女川原子力発電所第2号機 工事計画審査資料	
資料番号	02-他-F-19-0040_改1
提出年月日	2021年 9月 3日

女川原子力発電所第2号機 使用済燃料貯蔵ラックの設計用減衰定数について (指摘事項に対する回答)

2021年9月3日
東北電力株式会社

前回審査会合(7/6)における指摘事項及び回答概要

ラック頂部の応答倍率比較

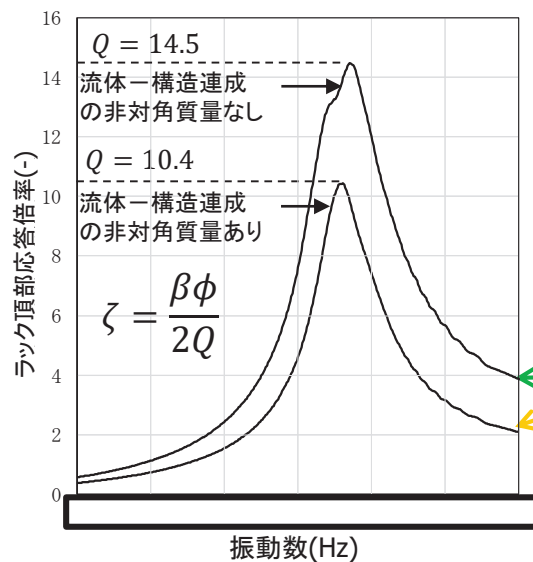
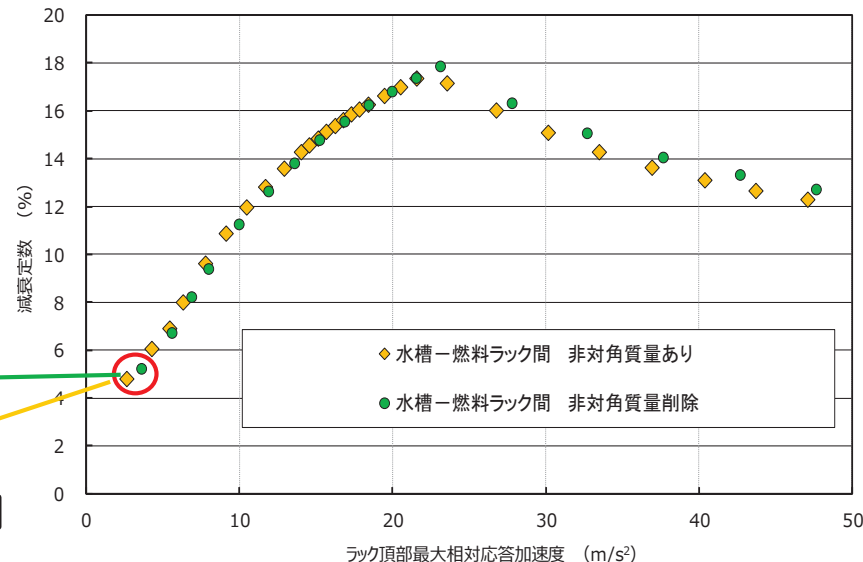
- ラック頂部の応答倍率 Q 及び刺激関数 $\beta\phi$ は、流体-構造連成による応答低減効果によって変化するが、応答倍率曲線を用いた減衰定数の算定(応答倍率法)においては、減衰定数 ζ の算出式上、分母と分子の関係にあることで影響が相殺されるため、減衰定数の算定から応答低減効果を除外でき、減衰定数 ζ にはほぼ影響しない。
- 上記の定量的な確認のため、詳細解析モデルにおける水槽と燃料ラック間の流体-構造連成質量(質量マトリクス $[M]$ の非対角質量)を考慮せずに解析を実施した結果、実際に減衰定数と応答加速度の関係に大きな差異はないことを確認した。

流体-構造連成の非対角質量あり	流体-構造連成の非対角質量なし
応答倍率 $Q(-)$	10.4	14.5
応答加速度 (m/s^2)	2.6	3.6
刺激係数 $\beta(-)$	0.97	1.55
固有ベクトル $\phi(-)^*$	1.0	1.0
減衰定数 $\zeta(\%)$	4.7	5.3

減衰定数-応答加速度線図(外挿領域における減衰低下量)

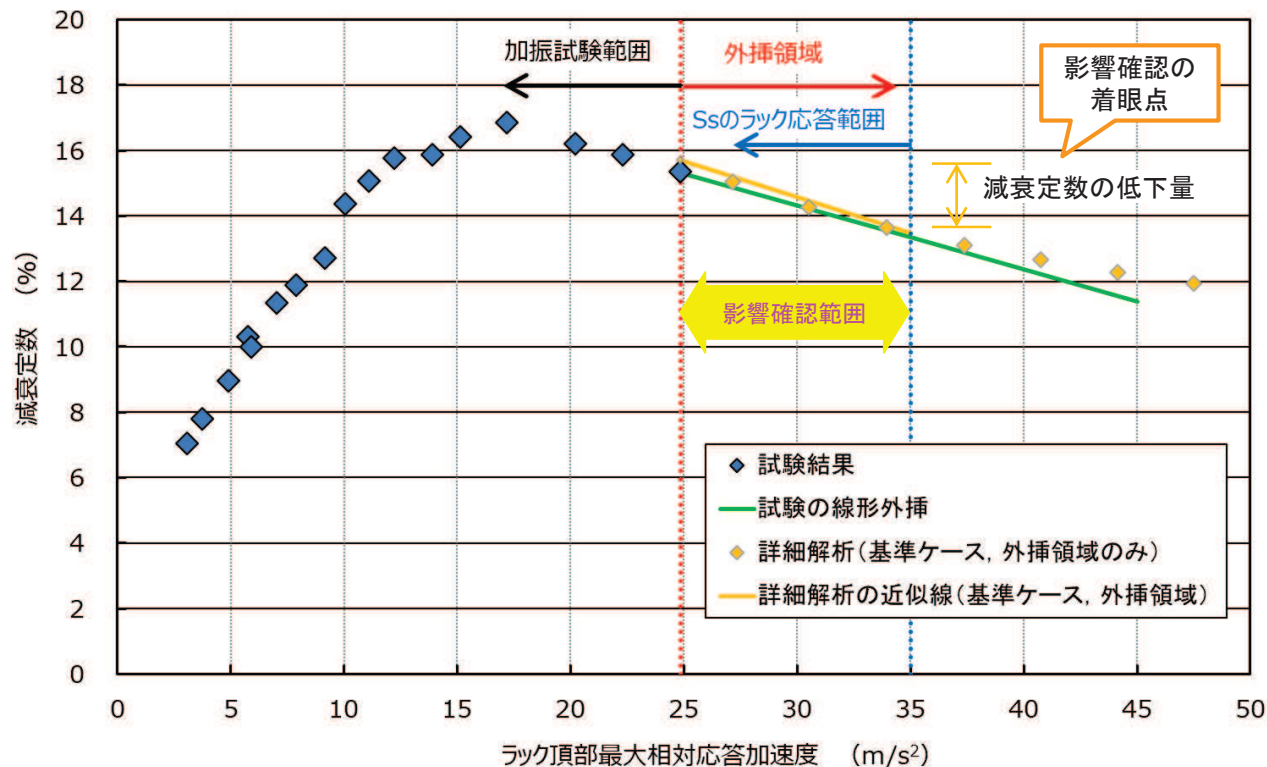
- 試験結果との整合性を考慮して設定するもの(5項目)については, 入力値の変動範囲において詳細解析を実施し, 試験の外挿領域における減衰定数とラック頂部相対応答加速度の関係に与える影響(減衰定数の低下傾向及び低下量)を確認する。
- 影響確認に適用する入力値は, 前項で整理した変動範囲の上限値及び下限値とする。なお, 締結ボルトばね剛性の振幅依存性を定義する最大変位 δk は, 基準ケースが上限値であるため, 上限値と下限値の中間値を上限値とする。
- **影響確認の着眼点は, 加振試験の外挿領域における燃料ラックの S_s 応答加速度範囲(以下, 「影響確認範囲」という。)に対する減衰挙動であるため, 影響確認範囲における減衰定数の低下量を算定・比較する。**
- 減衰定数の低下量は, 各入力値に対する詳細解析結果を用いて影響確認範囲を直線で表し(右図参照), 加振試験の最大応答加速度点を始点とする。

締結ボルト剛性 $K_{b_{max}}$ の入力値を変動させた場合の減衰定数算定結果
⇒ 減衰定数の低下量: 2.36%(下限ケース)

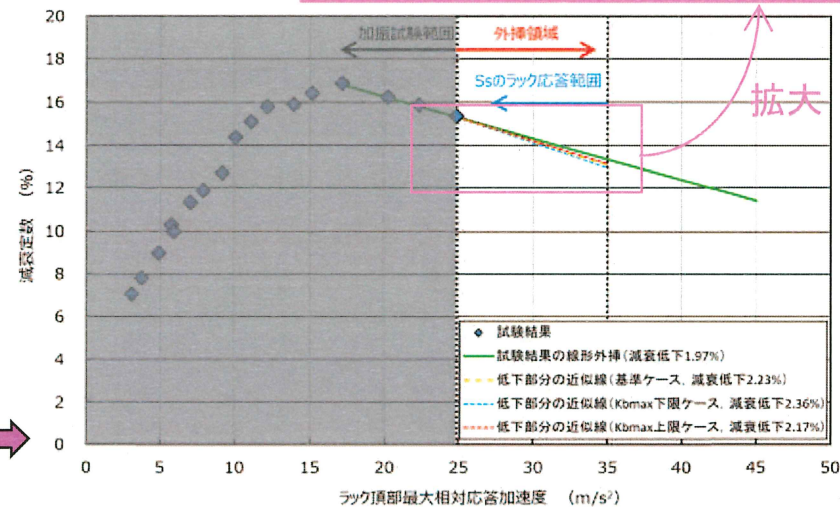
- 試験結果との整合性を考慮して設定するもの(5項目)の入力値(基準ケース)を変動させた場合(上限値及び下限値)の影響確認範囲における減衰定数について, 各解析条件(入力値)及び算定結果を下表に示す(詳細は別紙3参照)。
- 影響確認範囲における減衰定数は, 基準ケースと同様な低下傾向(急減しないこと)を示し, 低下量は最大2.36%であった。これは, 基準ケースの低下量(2.23%)及び試験結果の外挿により算定した減衰定数の低下量(1.97%)と同程度であり, 燃料ラックのSs応答加速度範囲における減衰定数への影響が軽微であることを確認した。
- 以上のことから, 試験結果の外挿により算定した減衰定数は, 試験結果の外挿領域における燃料ラックのSs応答加速度範囲の減衰挙動を表現できていると判断した。

燃料ラックの最大応答加速度と減衰定数の関係及び設計用減衰定数

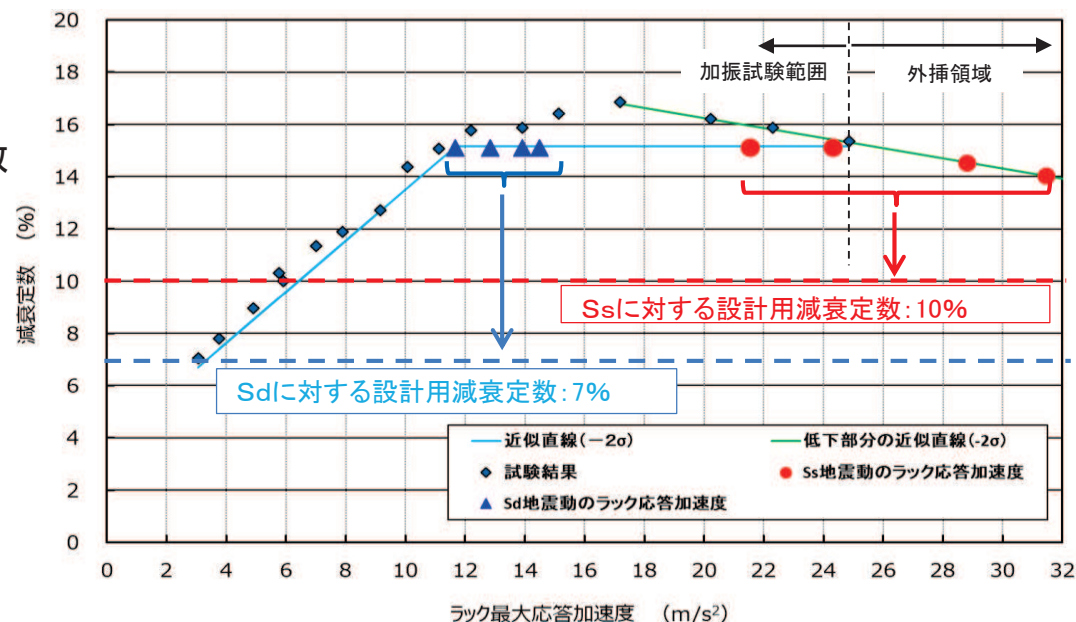
- 女川2号機の燃料ラックに対して設定した設計用減衰定数は、**その設定に当たって軸となる3つの観点で、他設備にも同様の事例がある。**
- 女川2号機の燃料ラックと同様の設備であるPWR使用済燃料貯蔵ラックは、加振試験のみから減衰定数を取得している点で女川2号機と異なるものの、女川2号機では詳細解析により外挿領域の減衰挙動を確認したうえで、統計処理した値にさらに一定の余裕を見込んで設計用減衰定数を設定していることから、PWR使用済燃料貯蔵ラックと比較しても保守性で劣ることはない。
- 以上の検討から、加振試験で得られた減衰定数及び加振試験の外挿領域に対する解析的な検討結果を踏まえ、さらに一定の余裕を考慮して設定した女川2号機の燃料ラックの設計用減衰定数は妥当なものである。

c. 締結ボルト剛性 Kb_{max} の入力値を変動させた場合

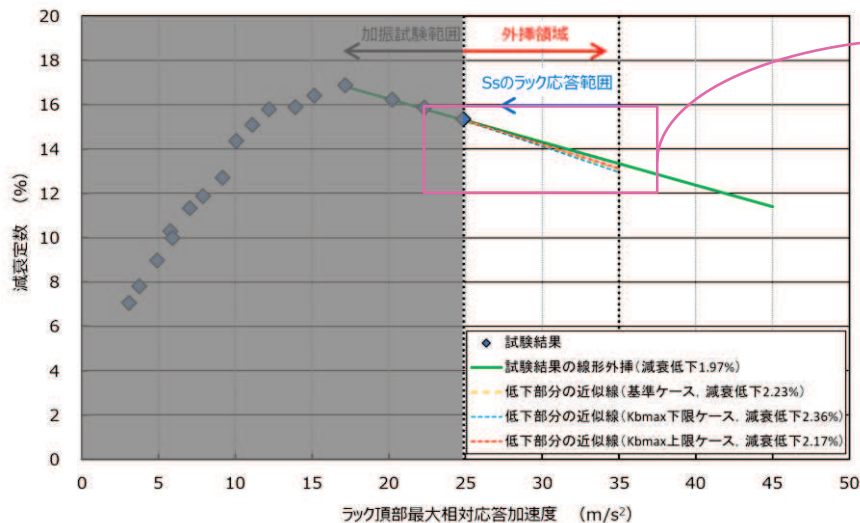
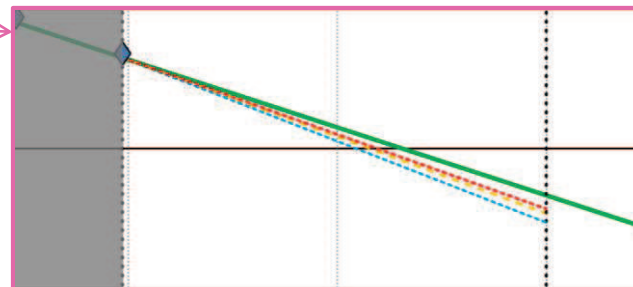
最大の減衰低下量: 2.36% (Kb_{max} 下限ケース)
